Keuringsverslag van een elektrische laagspanning- en zeer lage spanningsinstallatie

NIET CONFORM

Straatnaam Jonker de Hazelaan
Huisnummer 48
Busnummer
Postcode 2940
Gemeente Stabroek
Land België

Controlebezoek van een oude huishoudelijke elektrische installatie van een wooneenheid bij verkoop op vraag van de verkoper volgens (KB 08/09/2019) - ARI Boek 1- 8.4.2. en 8.2.1. en 4.2.4.3.

Abbeelding schakel- en verdeelbord:

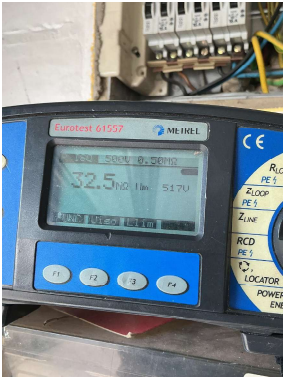
- I1.01 Eéndraadschema van de installatie is niet aanwezig. (Boek 1 Afdeling 2.12 - 2.13 en 3.1.2)
- I1.03 Situatieschema van de installatie is niet aanwezig. (Boek 1 Afdeling 2.12 - 2.13 en 3.1.2)

- I2.03 De continuïteit van equipotentiaalverbindingen en/of beschermingsgeleiders zijn niet Diverse stopcontacten verdiep 1 en 2 gewaarborgd. (Boek 1 Onderafdeling 5.3.5.3.G. en 5.4.3.5)

- I3.07 Een demonteerbaar aansluitstuk (aardingsonderbreker) dient aangebracht te worden in de aardgeleider teneinde de meting van de aardweerstand mogelijk te maken. (Boek 1 Onderafdeling 5.4.3.5.)

- I5.01 De aanduiding van de stroomkringen en/of apparatuur, aansluitklemmen, enz dient aangebracht of vervolledigd te worden. (Boek 1 Onderafdeling 3.1.3.1. en 3.1.3.3.A. en 5.1.6.1)

- I5.02 Elke elementaire stroombaan moet met een hoofdletter aangeduid worden. Elk lichtpunt, contactdoos, moeten genummerd worden in volgorde gezien vanaf de beschermingsinrichting tegen overstroom. (Boek 1 onderafdeling 3.1.2.1.)

- I5.10 De genaakbare, naakte onder spanning staande delen zijn onvoldoende afgeschermd. (Boek 1 Afdeling 5.1.4. en 4.2.2.3.)
- I5.14 De nominale spanning dient duidelijk vermeld te worden op een oordeelkundig gekozen plaats. (Boek 1 Onderafdeling 3.1.3.3.)

- I6.02 Een algemene differentieelstroombeschermingsinrichting met een nominale stroom (In) van minstens 40A en een gevoeligheid van maximum 300mA is niet geplaatst. (Boek 1 Onderafdeling 4.2.4.3. en 5.3.5.3.a.)

- I6.04 Een differentieelstroombeschermingsinrichting met een gevoeligheid van 30mA is te plaatsen voor installaties van badkamer, wasmachine, vaatwas, droogkast en/of gelijkaardige toestellen. Deze dient ondergeschikt te zijn aan de hoofddifferentieelstroombeschermingsinrichting (Boek 1 Onderafdeling 7.1.4.3. en 4.2.4.3.)

- I6.09 Er is geen bescherming door een differentieelstroombeschermingsinrichting met een gevoeligheid van max. 30mA voorzien voor contacdozen zonder aardpen. (boek 1 afdeling 8.2.1 punt 6)

- I8.04 Gemengde stroombanen (verlichting en contactdozen) moeten uitgevoerd worden met leidingen met een minimale doorsnede van 2,5mm2. (Boek 1 Onderafdeling 5.2.1.2.)

- Stopcontact aan verlichting buiten

- I8.08 De geleiders van het type VOB moeten in daarvoor bestemde buizen, kabelgoten geïnstalleerd worden. (Boek 1 Onderafdeling 5.2.9.3. en 5.2.9.6.) Beltrafo

- I8.14 Elektrische leidingen zijn niet ingevoerd, zodat een continue bescherming verzekerd is. (Boek 1 Onderafdeling 5.2.6.1.) Beltrafo
- I9.02 Loshangende schakelaars, contactdozen en/of aftakdozen dienen degelijk bevestigd te worden. (Boek 1 Afdeling 1.4.1. & 1.4.2)

- I9.07 Niet alle contactdozen op LS zijn kinderveilig conform NBN C 61-112-1:2017. (Boek 1 Onderafdeling 1.4.2.3. en 5.3.5.2.)
- N12 De elektrische installatie was niet volledig toegankelijk, wij hadden geen toegang tot volgende lokalen: Bemeubeld en bewoond
